敦賀発電所2号炉
ボーリング柱状図の記事欄に係るご指摘への回答
補足説明資料1

平成30年調査会社報告書のうち
申請書に反映した10孔のボーリング柱状図記事欄の比較

令和2年10月30日
日本原子力発電株式会社

■本資料は、平成30年に受領した調査会社報告書(委託期間:平成24年～30年)に含まれていて、平成27年11月の申請書の柱状図に反映した10孔について、柱状図記事欄の記載内容について比較を行ったものである。

報告書作成用柱状図
(H26年10月)

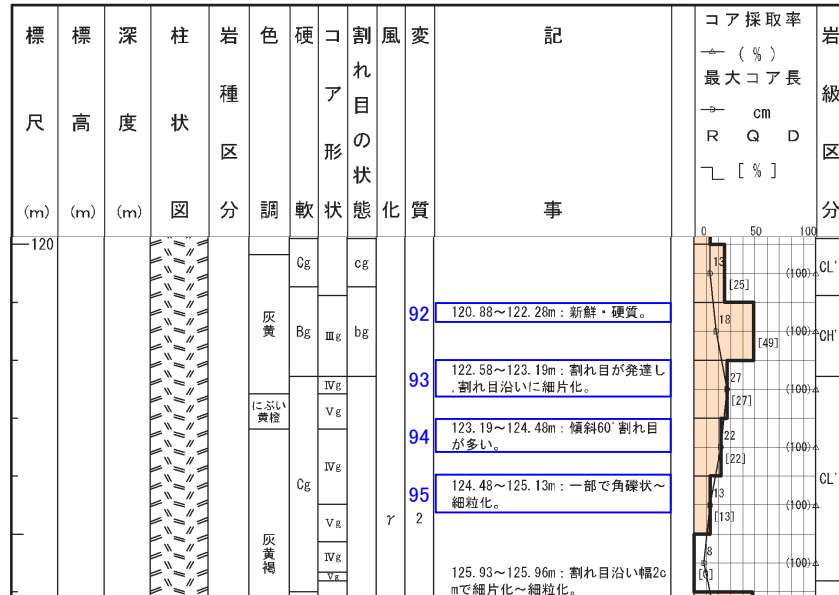
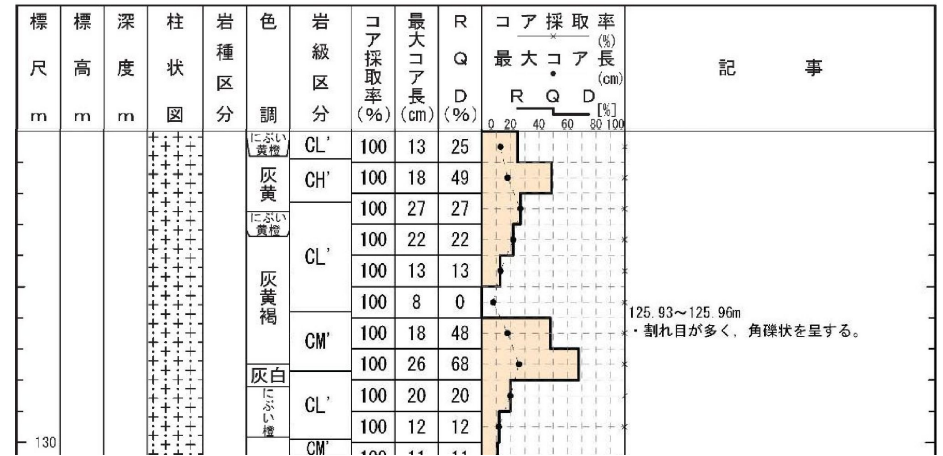
記事	報告書作成用柱状図(H26年10月)⇒申請書用柱状図
92	・硬軟については、岩級区分で示しているため削除。
93	・割れ目の発達程度については、RQD, 最大コア長, 岩級区分で示しているため削除。
94	・割れ目の発達程度については、RQD, 最大コア長, 岩級区分で示しているため削除。
95	・割れ目の発達程度については、RQD, 最大コア長, 岩級区分で示しているため削除。

報告書作成用柱状図
(H26年10月)

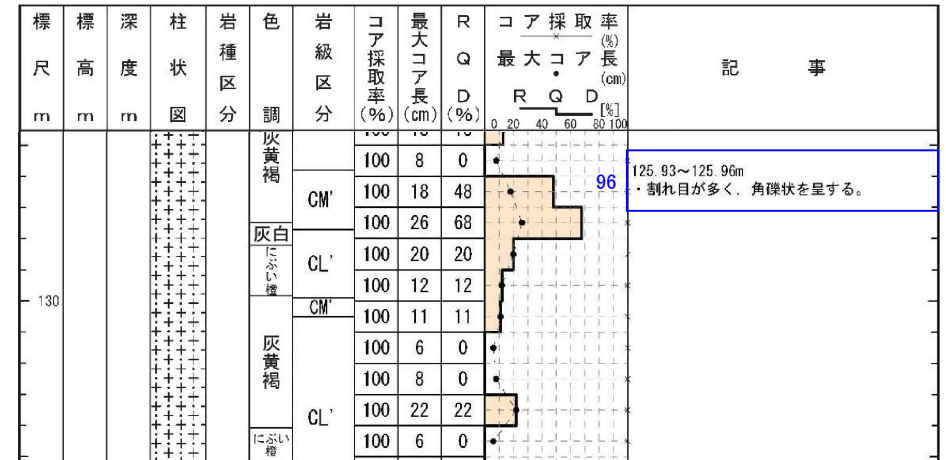
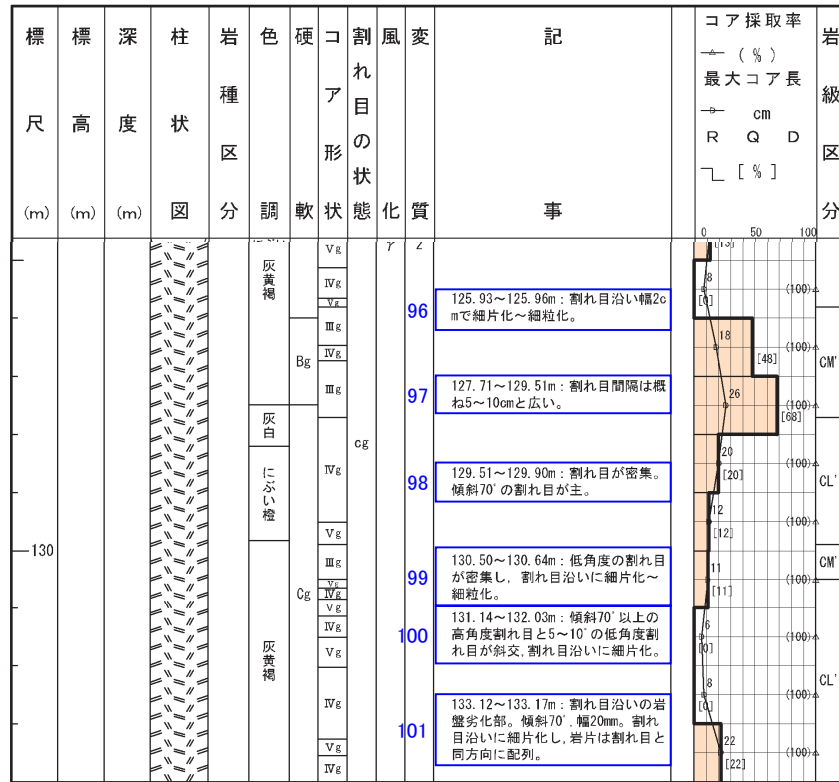
記事	報告書作成用柱状図(H26年10月)⇒申請書用柱状図
96	<ul style="list-style-type: none"> 割れ目の発達程度については、“コア形状”欄に基づき角礫状と記載。 細粒化については、掘削時の機械割れと判断し削除。
97~101	<ul style="list-style-type: none"> 割れ目の発達程度については、RQD、最大コア長、岩級区分で示しているため削除。 割れ目治いの細片化、細粒化については、当該区間の周囲と明瞭な差が認められないため削除。

報告書作成用柱状図
(H26年10月)

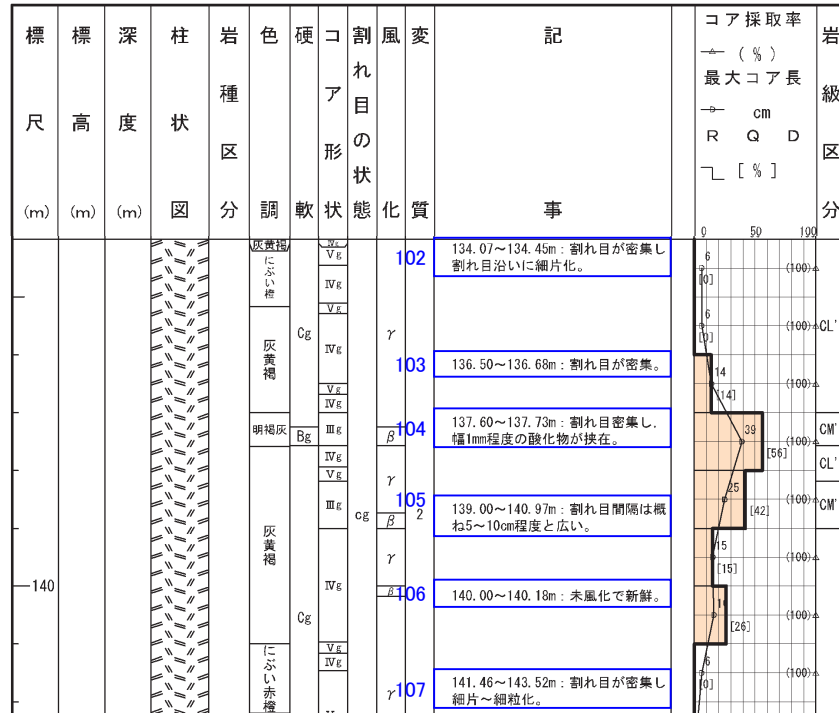
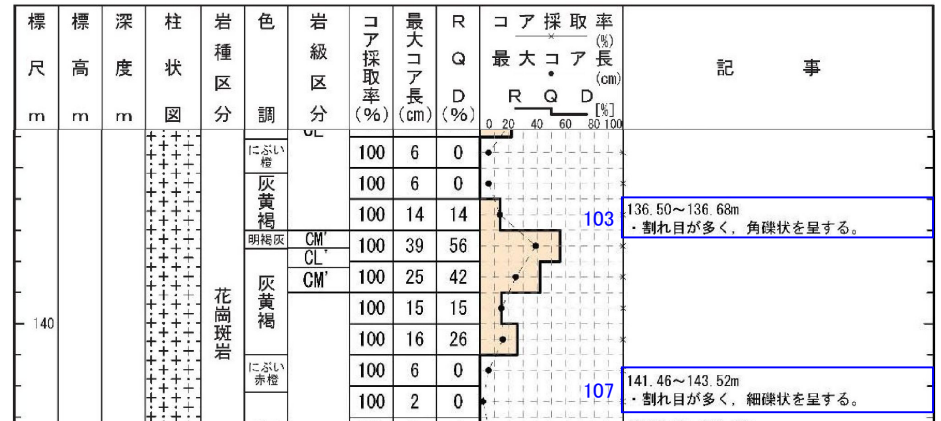
記事	報告書作成用柱状図(H26年10月)⇒申請書用柱状図
102	<ul style="list-style-type: none"> ・割れ目の発達の数については、RQD, 最大コア長, 岩級区分で示しているため削除。 ・割れ目沿いの細片化, 細粒化については、当該区間の周囲と明確な差が認められないため削除。
103	<ul style="list-style-type: none"> ・割れ目の発達の数については、“コア形状”欄に基づき角礫状と記載。
104	<ul style="list-style-type: none"> ・割れ目の発達の数については、RQD, 最大コア長, 岩級区分で示しているため削除。 ・酸化物の挟在については、補足的なものであるため削除。
105	<ul style="list-style-type: none"> ・割れ目の発達の数については、RQD, 最大コア長, 岩級区分で示しているため削除。
106	<ul style="list-style-type: none"> ・風化を伴う岩盤の劣化の数については、岩級区分で示しているため削除。
107	<ul style="list-style-type: none"> ・割れ目の発達の数については、“コア形状”欄に基づき細礫状と記載。

報告書作成用柱状図
(H26年10月)

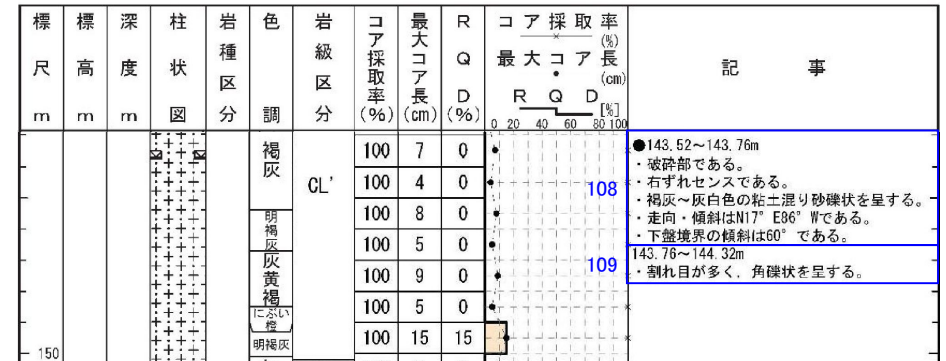
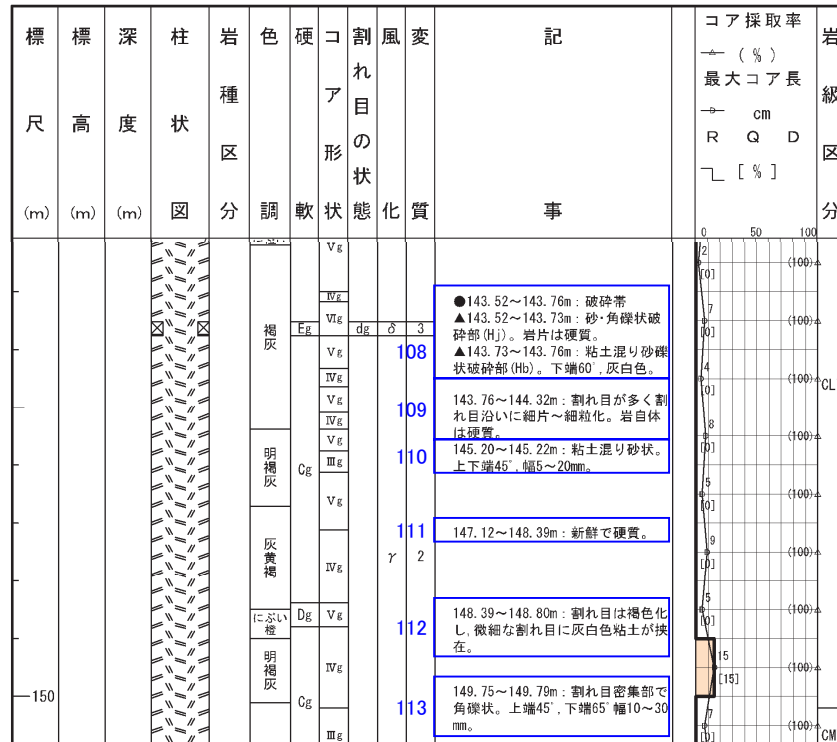
記事	報告書作成用柱状図(H26年10月)⇒申請書用柱状図
108	<ul style="list-style-type: none"> 薄片観察の結果で得られた最新活動面の変位センスを記載。 表現の見直し(砂・角礫状及び粘土混り砂礫状→粘土混り砂礫状) “色調”欄に基づき褐灰と記載。 ポアホールテレビの解析結果による最新活動面の走向・傾斜を記載。 砂・角礫状部の岩片の硬軟は補足的なものであるため、岩片は硬質との記載については削除。
109	<ul style="list-style-type: none"> 割れ目の発達程度については、“コア形状”欄に基づき角礫状と記載。
110	<ul style="list-style-type: none"> 粘土混り砂状を呈するが、連続性や直線性に乏しいことから削除。
111	<ul style="list-style-type: none"> 硬軟については、岩級区分で示しているため削除。
112	<ul style="list-style-type: none"> 割れ目に粘土を挟在するが、連続性に乏しいことから削除。
113	<ul style="list-style-type: none"> 角礫状を呈するが、連続性に乏しいことから削除。

報告書作成用柱状図
(H26年10月)

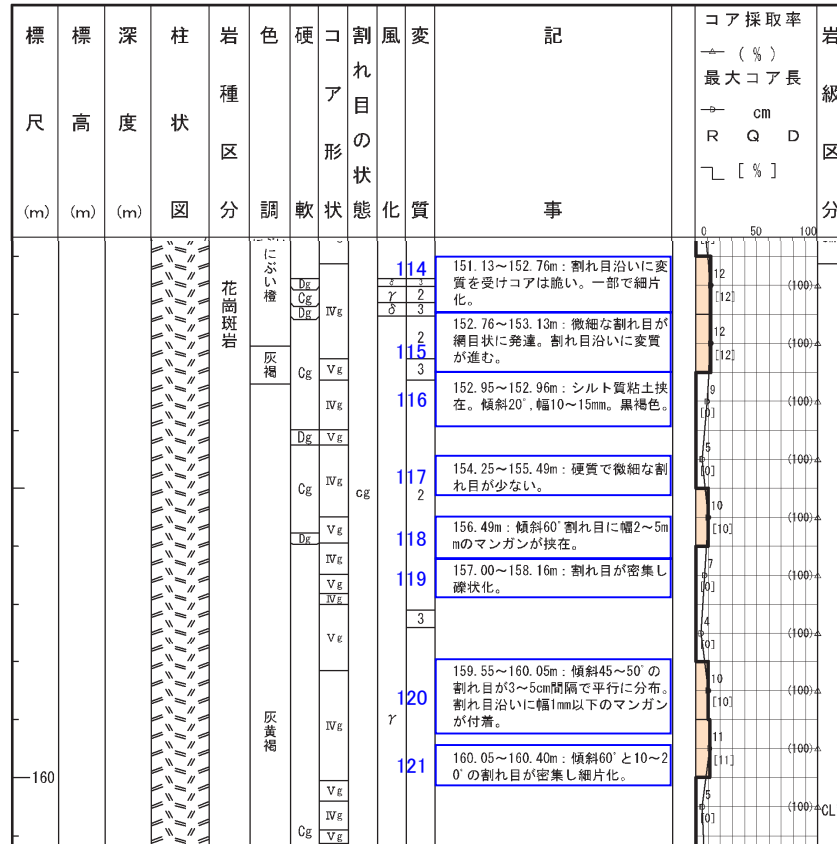
記事	報告書作成用柱状図(H26年10月)⇒申請書用柱状図
114	・脆弱化の程度については、RQD、最大コア長、岩級区分で示しているため削除。
115	・割れ目の発達程度については、RQD、最大コア長、岩級区分で示しているため削除。 ・変質の程度については、周囲と明瞭な差が認められないため削除。
116	・シルト質粘土を挟在するが、掘削時の機械割れと判断して削除。
117	・硬軟や割れ目の発達程度については、RQD、最大コア長、岩級区分で示しているため削除。
118	・マンガンの挟在については、補足的なものであるため削除。
119	・割れ目の発達程度については、“コア形状”欄に基づき角礫状と記載。
120, 121	・割れ目の発達程度については、RQD、最大コア長、岩級区分で示しているため削除。 ・割れ目沿いのマンガンについては、補足的なものであるため削除。

報告書作成用柱状図
(H26年10月)

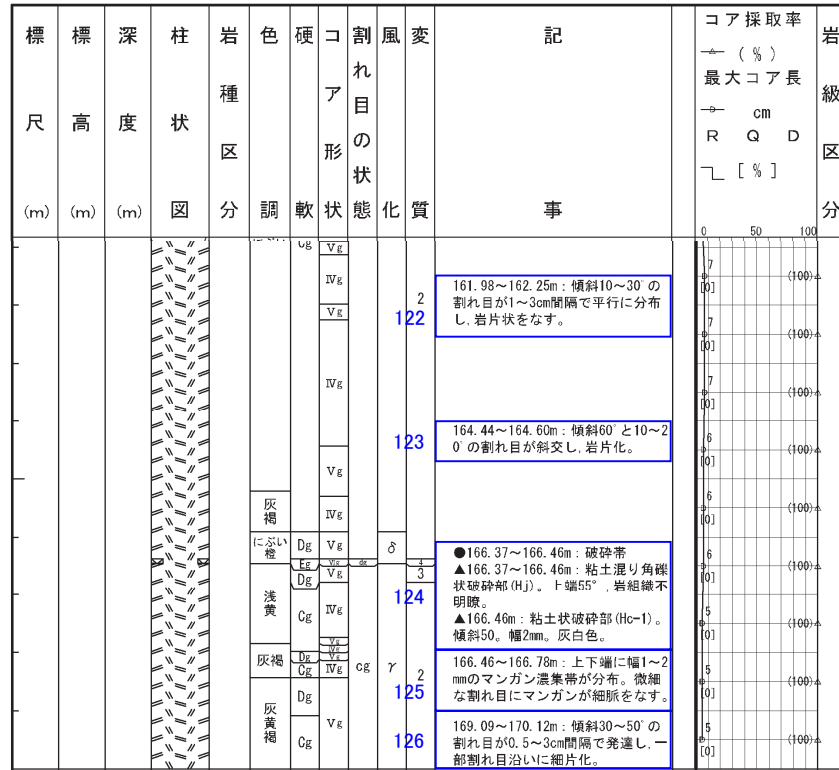
記事	報告書作成用柱状図(H26年10月)⇒申請書用柱状図
122, 123	・割れ目の発達程度については、RQD, 最大コア長, 岩級区分で示しているため削除。
124	・カタクレーサイト主体であると判断したことから、カタクレーサイトからなると記載。 ・“色調”欄に基づき、にぶい橙色と記載。 ・ポアホールテレビの解析結果による最新活動面の走向・傾斜を記載。 ・破砕部の見かけの傾斜については、補足的なものであるため削除。
125	・マンガン濃集については、補足的なものであるため削除。
126	・割れ目沿いに細片化しているが、周囲と明瞭な差が認められないため削除。
